# Urząd Miasta Kołobrzeg

**Dotyczy:** postępowania przetargowego na „Przebudowę ul. Towarowej i ul. Zdrojowej w Kołobrzegu”.

### Pytania i odpowiedzi II:

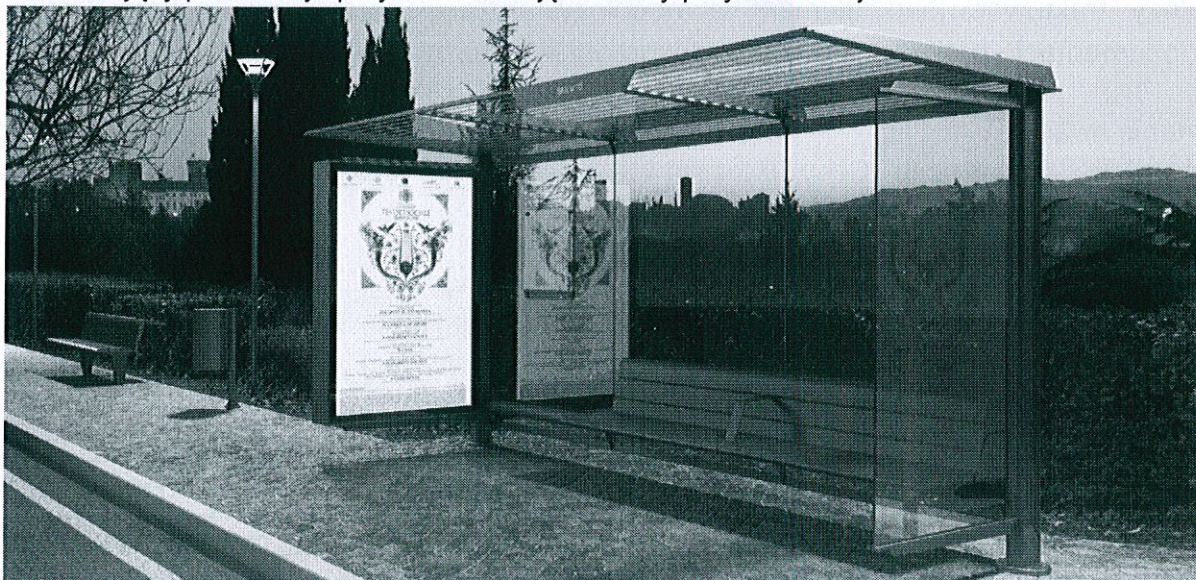
Prosimy o dołączenie karty katalogowej lub fotografii projektowanych wiat przystankowych.

Zamawiający przekazuje przykładowe zdjęcie wiaty przystankowej:
